RAPORT

Auditul mobilității pietonale

*Intersecția bd. Dacia
– Traian – Decebal,
mun. Chișinău*

Trecerea de pietoni bd. Dacia

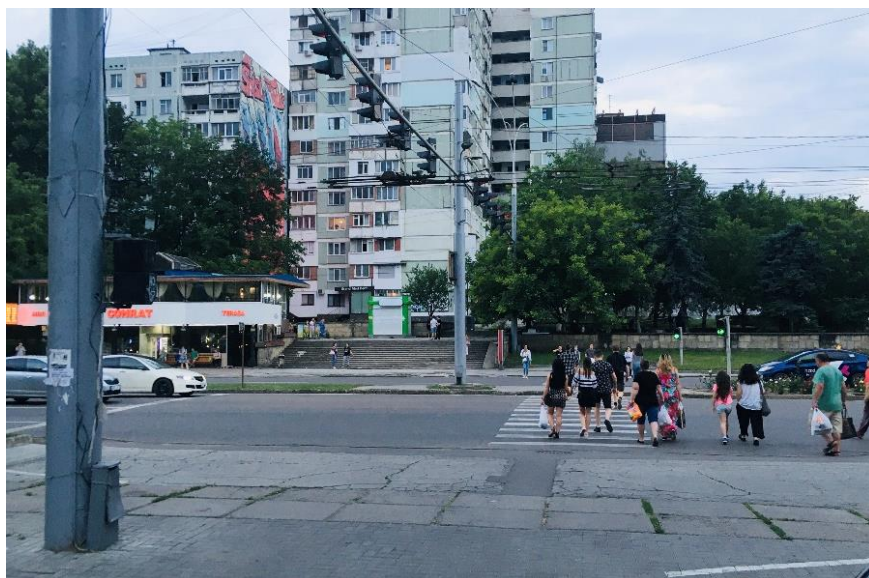
Trecerea semaforizată pe bd. Dacia este parțial accesibilă. Trecerea are o insuliță de siguranță pentru pietoni, rampe parțial accesibile. Trecerea nu este dotată cu semafor cu semnal sonor, deși este o intersecție cu trafic ridicat de mașini și pietoni. De asemenea lipsesc indicatoarele tactile pe căile pietonale. Este necesar repararea învelișului asfaltic, lărgirea și amenajarea rampelor conform normativelor în vigoare. Problema principală pentru utilizarea trecerii date, constă în inaccesibilitatea căilor scărilor și trotuarului din direcția bd. Traian. Acest fapt limitează esențial posibilitatea de a traversa bd. Dacia pentru părinții cu copii în cărucior și persoanele în scaun rulant. (A se vedea compartimentul 3. Trotuare și căi pietonale)

Trecerea de pietoni bd. Train

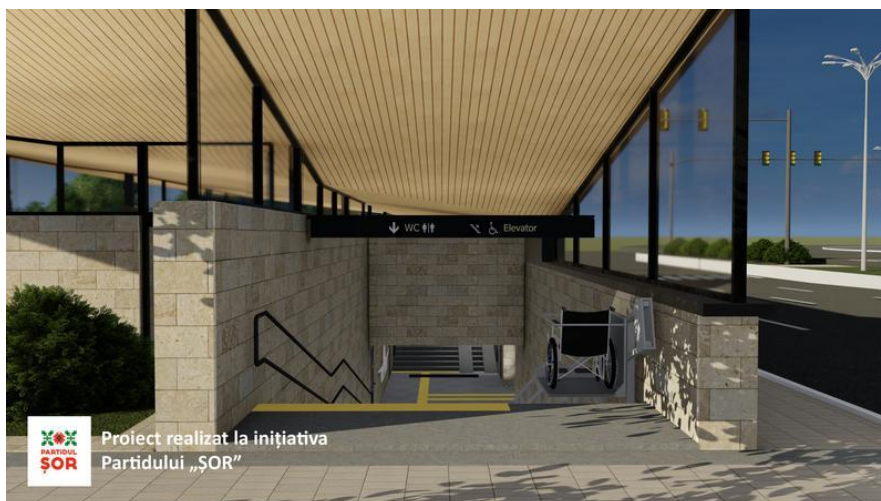
Bordurile la trecerea de pietoni și trotuarul în preajma trecerii au fost renovate și coborâte în 2019, odată cu reparația bd. Traian. Trecerea dată nu are pavaj tactil de avertizare care previne persoane cu deficiențe de vedere că intră pe carosabil. De asemenea semaforul nu este dotat cu semnal sonor.

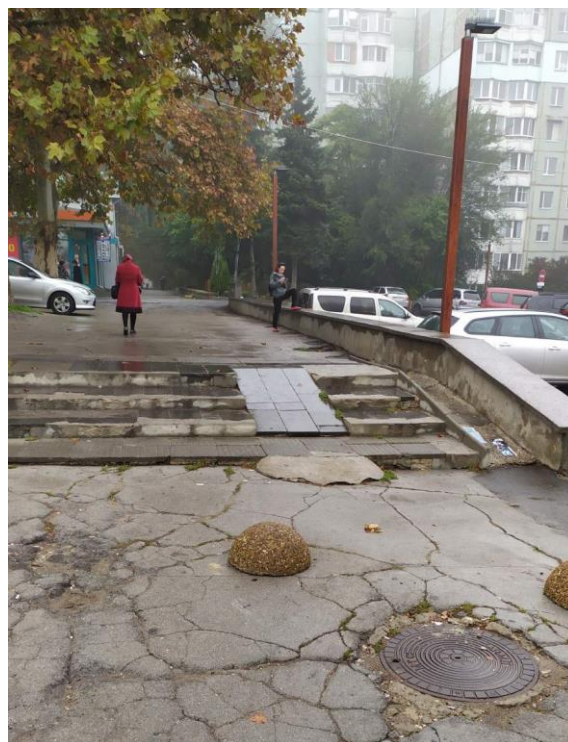
În cea mai mare parte, trotuarele din intersecție sunt într-o stare avansată de deteriorare. Denivelările și fisurile din trotuar fac extrem de dificilă deplasare pietonilor, în special a celor din GMR. Pe timp de ploaie gropile se umplu cu apă.

În zona scuarului din fața McDonalds, nu sunt coborâte bordurile la ieșirile de pe drumurile adiacente, bordura are 15 cm.

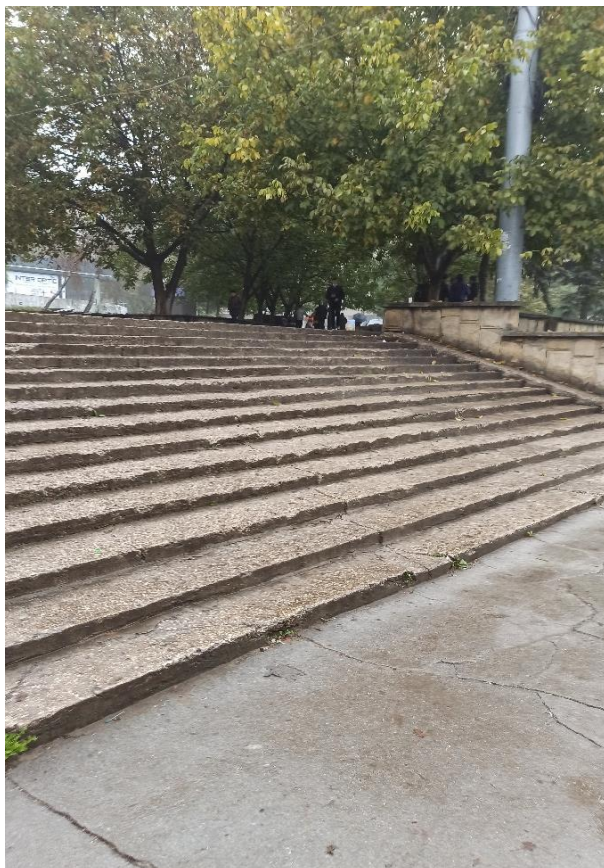
1. **Scările din scuarul din fața restaurantului McDonalds.** Scările sunt deteriorate. Rampa improvizată nu este accesibilă și are un grad de înclinație mai mare de 8%. Lipsesc bare de suport laterale, pavaj tactil de avertizare la începutul scărilor și trepte marcate în culori contrastante.

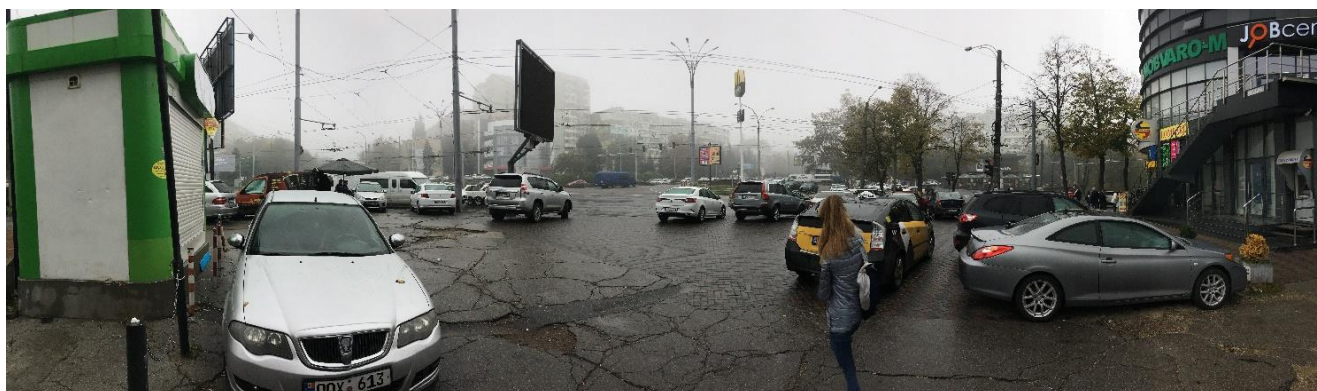
2. **Scările și rampa din preajma stației de transport pe bd. Dacia (direcția Aeroport).** Scările sunt deteriorate, nu au bare de suport laterale. Este necesară repararea acestora, amenajarea barelor laterale de sprijin, contrastului vizual a treptelor și pavajului tactil de avertizare. Rampa din parte bd. Traian este impracticabilă și periculoasă atât pentru persoanele cu dizabilități cât și pentru părinți cu copii în cărucior.

Pentru a trece de pe bd. Dacia spre bd. Traian evitând scările inaccesibile, părinții cu copii în cărucior și utilizatorii de scaun rulant sunt nevoiți să facă ocolire pe trotuarul de-a lungul carosabilului, dar aici sunt amplasați doi piloni chiar în mijlocul trotuarului. Pilonii fac inaccesibil și acest trotuar, deoarece există pericolul răsturnării scaunului rulant.

- Strămutarea cu 1 metru, în afară trotuarului, a pilonului RTEC amplasat pe calea pietonală lângă trecerea de pietoni semaforizată bd.Dacia (a se vedea pag.10)

Obstacole pe căile pietonale

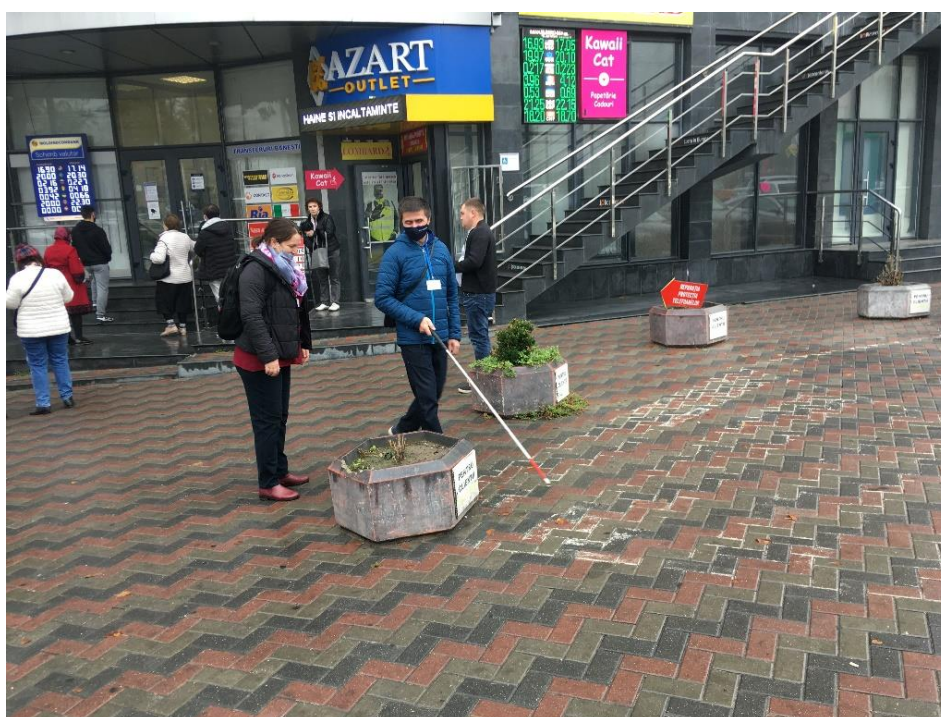
Mobilitate pietonală în intersecție examinată, în afară de automobile parcate, este limitată și de diverse obstacole: ghiveciuri pentru flori, semisfere, bolarzi etc. Aceste obstacole contravin cerințelor reglementărilor naționale în construcții, pt. 5.18- 5.19 din CP C.01.02:2018 "Clădiri și construcții. Prevederi generale de proiectare cu asigurarea accesibilității pentru persoane cu dizabilități". Conform SM ISO 21542 – 2016 înălțimea minimă a obstacolelor în calea pietonală trebuie să fie de 100 cm, contrastul vizual de 30 LRV cu fundalul, să conțină elemente care previn accidentarea și permit detectarea cu bastonul alb. Obstacolele identificate în cadrul auditului, nu corespund acestor cerințe și deci sunt periculoase. Acestea pot cauza accidentarea persoanelor cu deficiențe de vedere precum și altor pietoni.
